**EMPRESA MARANHENSE DE ADMINISTRAÇÃO PORTUÁRIA-EMAP
ESCLARECIMENTO SOBRE EDITAL DE LICITAÇÃO
LRE ELETRÔNICA Nº 001 /2022 – EMAP**

A Comissão Setorial de Licitação - CSL da Empresa Maranhense de Administração Portuária - EMAP, nos termos do subitem 2.1 do Edital, torna público aos interessados, **com base nas informações prestadas pela Gerência de Projetos da EMAP – GEPRO/EMAP**, resposta ao pedido de esclarecimento feito pela empresa **CONSTRAN INTERNACIONAL CONSTRUÇÕES S.A.**, referente à **Licitação Eletrônica LRE nº 001/2022 – EMAP** - cujo objeto é a contratação de Empresa Especializada para elaboração de projeto básico e executivo; execução de obras civis, contemplando: infra, meso e superestruturas, sistema de combate a incêndio, rede de abastecimento de água e energia elétrica, infraestrutura para bunker (abastecimento de navios), fornecimento de energia elétrica e água potável aos navios; sistema de drenagem pluvial, tratamento de efluentes sanitários, construção de banheiro e guarita, rede de CFTV, SPDA. Instalação de equipamentos; Comissionamento e Testes operacionais para o Berço 98 no Porto do Itaqui em São Luís – MA. Sobre os questionamentos, prestam-se os seguintes

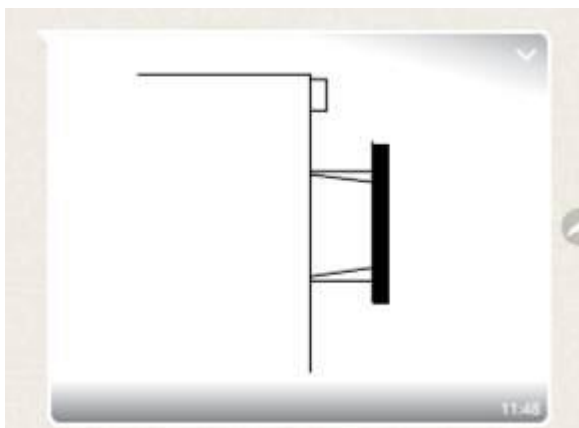
2. De acordo com o item **5.4.2.1- Sistema de iluminação**, do documento “Anteprojecto-Berço 98”, há referência que “*Deverá haver iluminação solar para iluminação das Defensas*”. Solicitamos mais detalhes e informações para precificação, pois em consulta com os principais fornecedores e fabricantes de Defensas, os mesmos não disponibilizam deste acessório.

Resposta: A iluminação deve ser feita através de luminária autônoma (fixada ao paramento), com bateria mínima de 48 horas de duração, a prova d’água, de baixa luminosidade (que não ofusque a praticagem). O projeto será de responsabilidade da contratada na fase de projeto. A imagem abaixo representa um conceitual
